OGGETTO: [ID_VIP: 5419] Progetto di un impianto per la produzione di energia da fonte eolica denominato "Parco eolico Tuscania", sito nel Comune di Tuscania (VT) e relative opere di connessione nei comuni di Tuscania (VT) e Arlena di Castro (VT)

Procedura di Valutazione di Impatto Ambientale ai sensi dell'art. 23 del D.Lgs. 152/2006.

CONTRODEDUZIONI ALLE OSSERVAZIONI prot: M_AMTE.MATTM_.REGISTRO UFFICIALE.INGRESSO.0080165.09-10-2020

CONTRODEDUZIONI ALLE OSSERVAZIONI prot.:

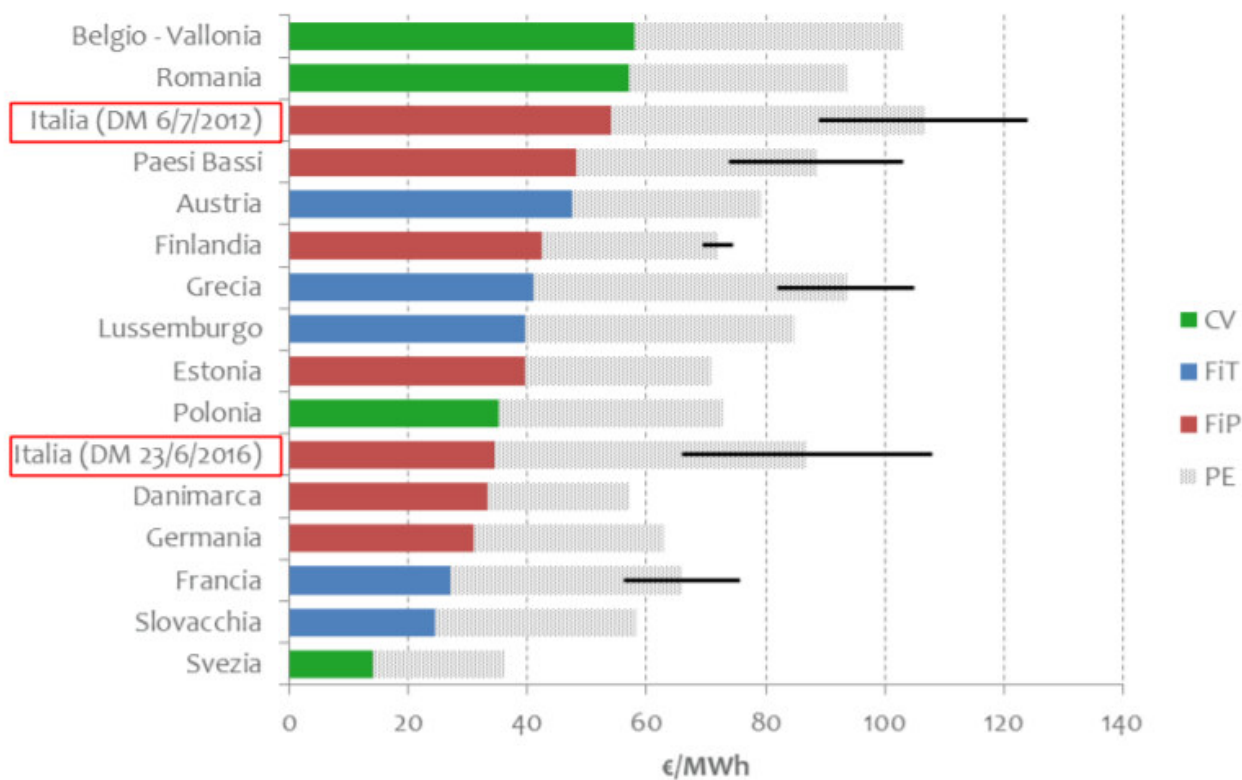
Nella documentazione tecnica non è rilevabile l'ammontare degli incentivi statali che andrebbero a ristorare una siffatta produzione energetica, un dato fondamentale per un'esaustiva valutazione costi/benefici, in quanto risultando i costi ambientali di difficile quantificazione, dovrebbero essere resi noti almeno tutti gli oneri di costruzione, esercizio, manutenzione e dismissione, al fine di poter valutare la sostenibilità economica dell'intervento in relazione alle necessità energetiche del territorio.

che il parco eolico che si vuole realizzare potrebbe essere sostituito con impianti tecnologici che generino energia di pari potenza complessiva, anch'essi alimentati da fonti rinnovabili, senza che tuttavia vadano ad impattare sul paesaggio e senza consumo di suoli produttivi. La politica degli incentivi potrebbe così sostenere l'industria nell'innovazione e nella ricerca nazionale, limitando gli sprechi, valorizzando le varie peculiarità dei territori, conferendo ad essi le chances di nuovi posti di lavoro. Tutto ciò in accordo con l'art.9 della nostra Costituzione: "La Repubblica promuove lo sviluppo della cultura e la ricerca scientifica e tecnica Tutela il paesaggio e il patrimonio storico e artistico della Nazione. "

Si premette che, ai fini della procedura di valutazione del progetto, non ha molto senso discutere sul sistema di incentivazione italiano degli impianti da FER. Si fa presente, incidentalmente, come il sistema di regolamentazione ed incentivazione, negli anni, sia passato da un sistema con tariffe fisse e predeterminate (CIP6, meccanismo dei Certificati Verdi, Tariffe Omnicomprensive), ad un sistema di procedure d'asta competitive che hanno abbassato notevolmente il costo per lo Stato dell'energia prodotta dagli impianti e reso molto conveniente l'energia prodotta dagli impianti eolici. Nell'immagine seguente, per farsi un'idea della diminuzione dei valori, viene riportato il trend delle tariffe derivanti dalle diverse procedure d'asta che si sono svolte ai sensi del DM 6/7/2012 e DM 23/6/2016: si è passati da un costo di 124 €/MWh ad un costo di 66 €/MWh (fonte GSE).
